福島第一原子力発電所

特定原子力施設に係る実施計画の 変更認可申請について

平成26年2月13日

東京電力株式会社

実施計画の変更認可申請および主な変更の内容

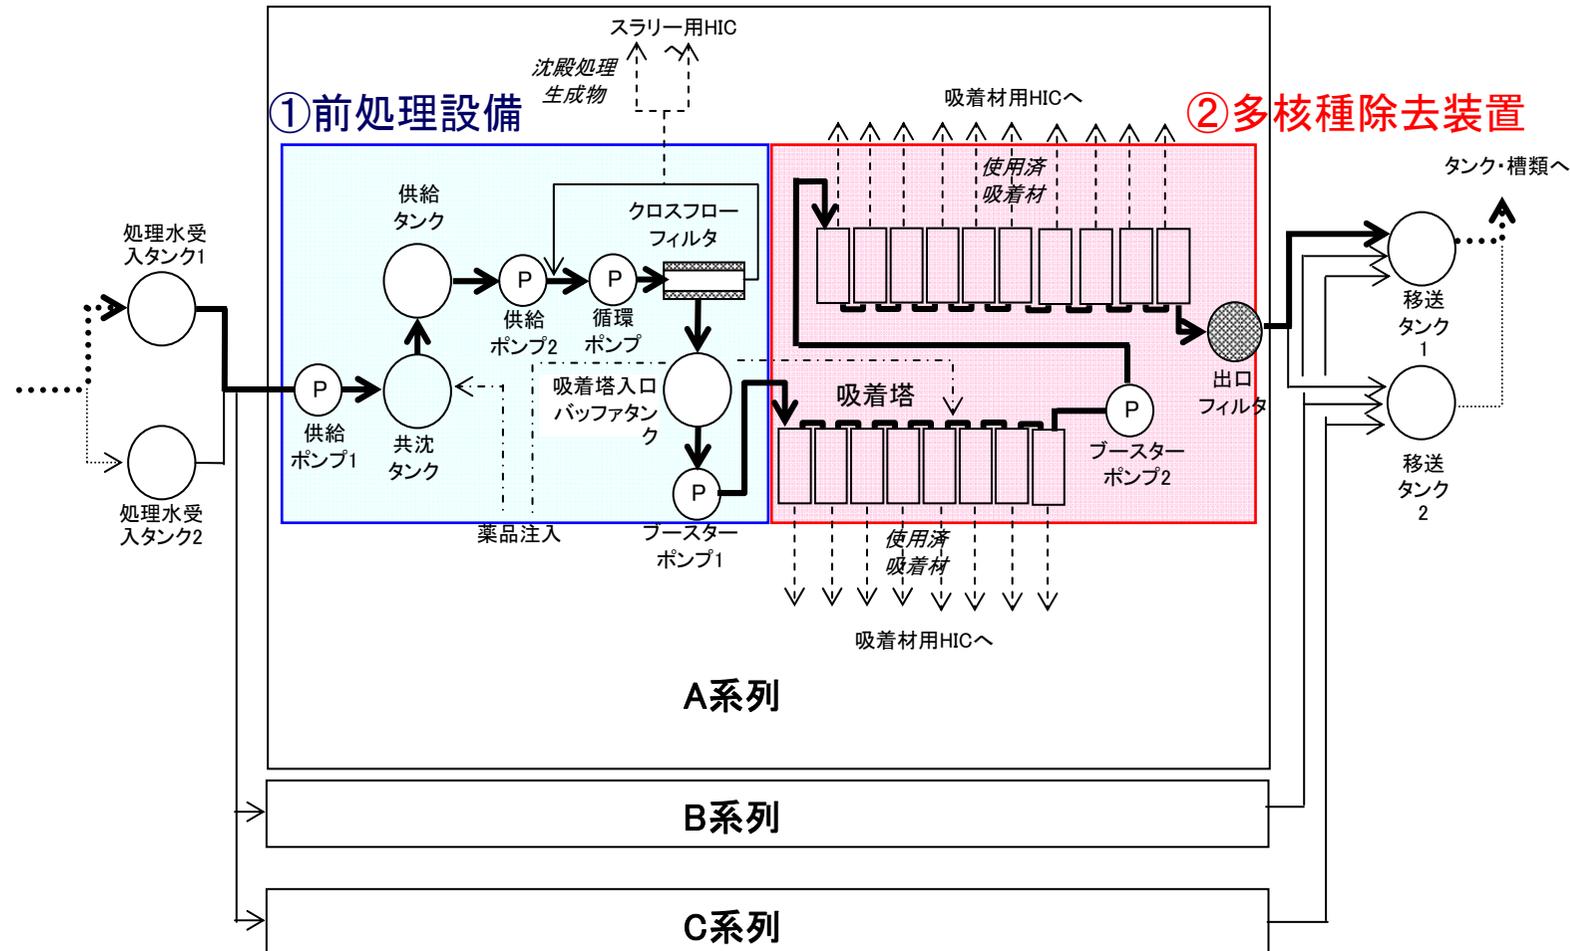
- 核原料物質，核燃料物質及び原子炉の規制に関する法律第64条の3第2項に基づき，「福島第一原子力発電所 特定原子力施設に係る実施計画」の変更認可を原子力規制委員会に申請（2月12日）。
- 変更事由：
 - 多核種除去設備の増設
- 変更箇所：
 - Ⅱ章 2.16 放射性液体廃棄物処理施設及び関連施設
- 変更内容：
 - 汚染水浄化を早期に完了するため、増設多核種除去設備の設置予定。
 - 同施設の基本設計が纏まったことから実施計画を変更。
 - 変更箇所：Ⅱ章2.16 放射性液体廃棄物処理施設及び関連施設
